Boulogne-Billancourt le 22 juin 2017

Objet : Réponses aux remarques DREAL pour la recevabilité du dossier pour le Parc éolien du Santerre – Phase 2 - Fouquescourt (80)

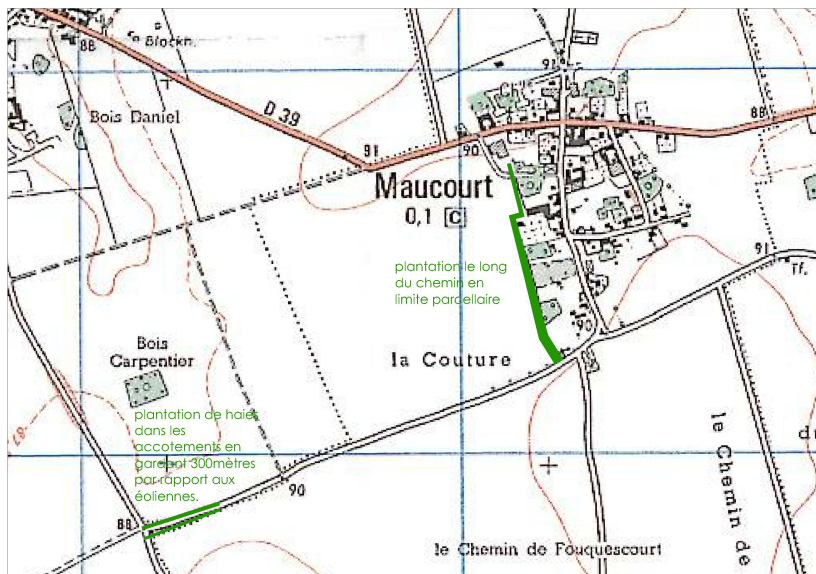
- conventions, maîtrise foncière ou accord de principe des propriétaires des parcelles concernées par la plantation de haies ou arbres. »

**Réponse :** Les accords de principe seront intégrés également au dossier soumis à Enquête publique dans le cadre de la phase 2 du projet du Santerre. Ces accords concernent la commune de Maucourt ainsi que M. Limpens conformément aux implantations définies ci dessous
